改善箇所説明図

基準不適合発生箇所

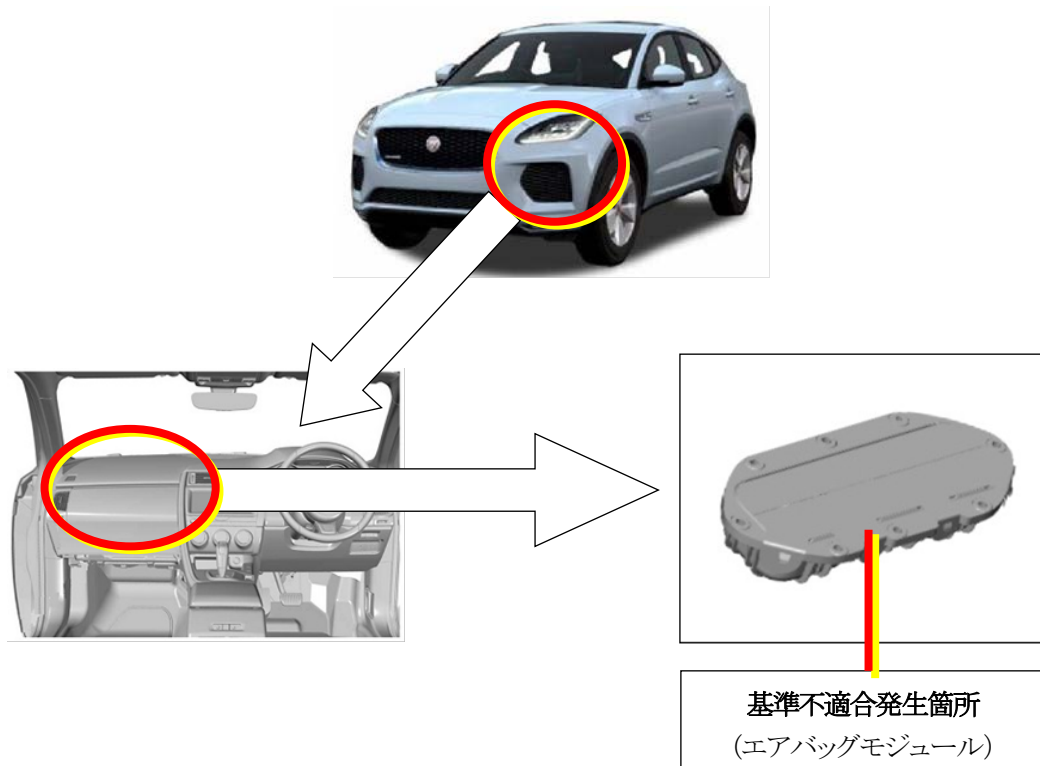
助手席エアバッグのインフレーター（膨張装置）において、エアバッグ展開経路である、インストルメントパネルの開口部の製造誤差によっては、意図した通りの展開がされない事がある。
そのため、衝突時に助手席エアバッグが完全に展開せず、乗員が過度の傷害を負うおそれがある。

全車両、エアバッグモジュールを対策品に交換する。

識別：助手席ドアのボディ側下部、ドアヒンジボルトに黄色ペイントを塗布する。
